**ELETTRODOTTO AEREO 380 KV
S.E. BISACCIA – S.E. DELICETO E OPERA CONNESSA**

**INTEGRAZIONI VOLONTARIE
ALLO STUDIO DI IMPATTO AMBIENTALE**

Il presente documento è stato redatto per fornire chiarimenti relativi ai dubbi sollevati dal Ministero dell’Ambiente e della Tutela del Territorio e del Mare (MATTM) allo Studio di impatto Ambientale relativo alla “Elettrodotto aereo 380 kV S.E. Bisaccia – S.E. Deliceto e Opera Connessa”.

Figura 1 Passaggio difficile per la presenza di edifici e frane

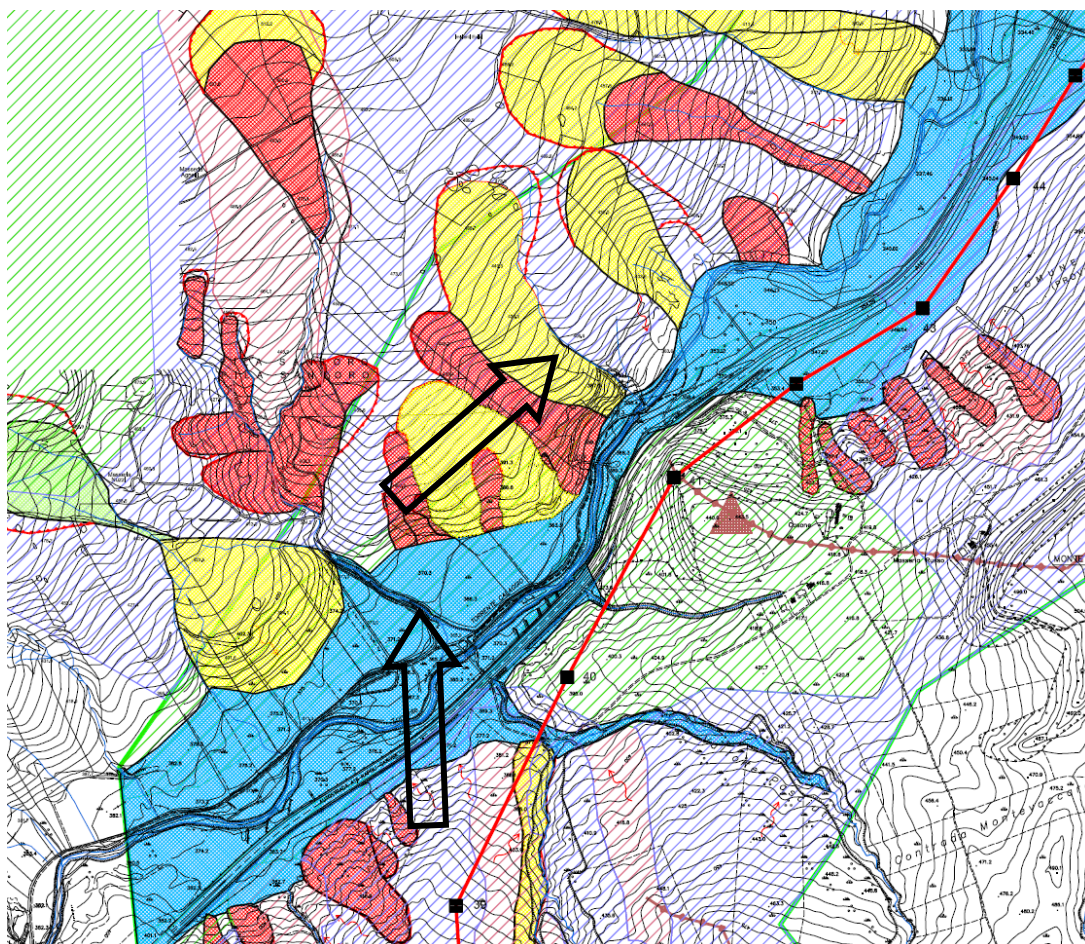
1. Analisi delle interferenze con il PTPR della Regione Puglia adottato in agosto 2013;
2. Approfondimento su possibili alternative di tracciato a monte del sostegno 40;
3. Chiarimenti sulla metodologia di calcolo dei campi elettromagnetici (CEM).

Il passaggio sul versante sinistro del Torrente Calaggio tra il comune di Lacedonia e S. Agata di Puglia, opposto a quello utilizzato è fattibile da punto di vista Geometrico della distribuzione con la modifica della tipologia di pali (più alti e più pesanti come prestazioni) e del numero totale.

La non fattibilità di tracciato è dovuta alla presenza di una vasta area di dissesto visibile in loco e riportato oltre che la presenza di abitato e Pale eoliche.

Il passaggio in tale zona è a dir poco impossibile.
